Service meddelande

Leveransservice för 1984 års 240, 340 och 360

Garantiservice för 1984 års 240, 340 och 360

1983 års Garantiservice för 240, 340 och 360 gäller även för 1984 års modeller
med följande tillägg och ändringar.

Viskositet (stadigvarande lufttemperatur)

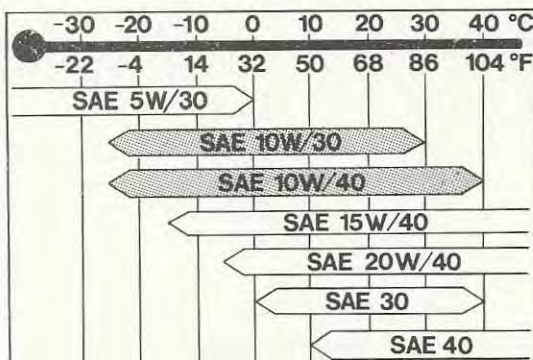
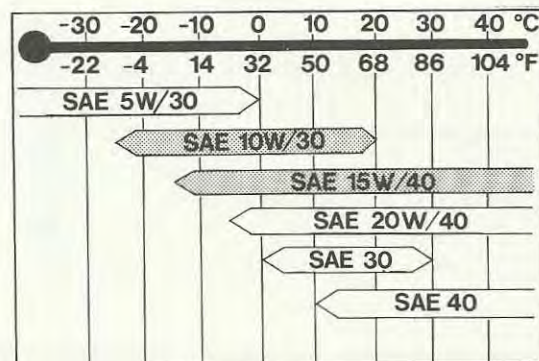
Obs! Under extrema körförhållanden som ger onormalt hög oljeförbrukning, t.ex. vid alpkörning med mycket motorbromsning samt vid körning på motorväg i hög fart, rekommenderas SAE 15W/40 eller SAE 20W/40. Observera dock den undre temperaturgränsen.

Växellåda

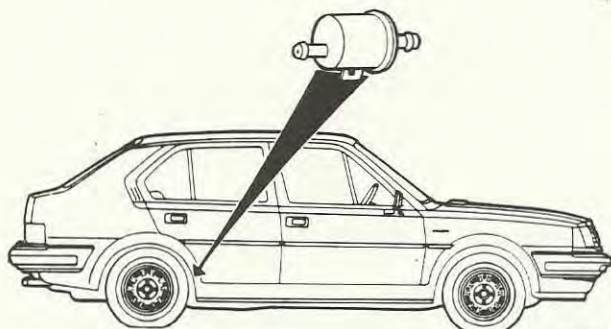
Oljerymd: M45R 2,15 liter
 M47R 2,50 liter

360 - B19EEfter punkt A15
(sid 9)**Bränslerenare-byt**

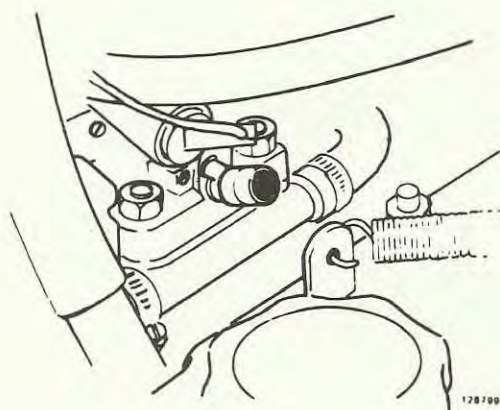
Bränslerenaren är inte fastskruvad utan hänger endast i slangen.

CO-skruv-pluggaB8
(sid 14)

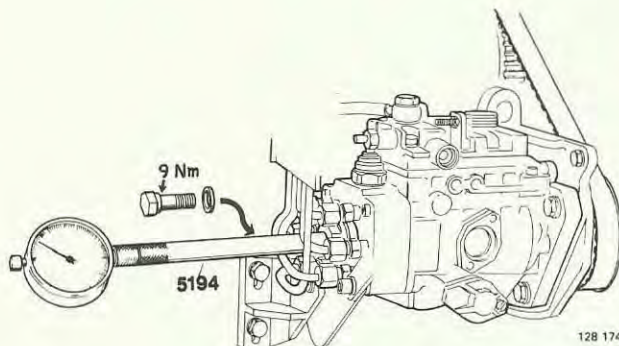
Gäller samtliga 1984 års modeller.

Om förgasaren har justerats måste den förseglas.

Detta görs genom att CO-skraven pluggas.
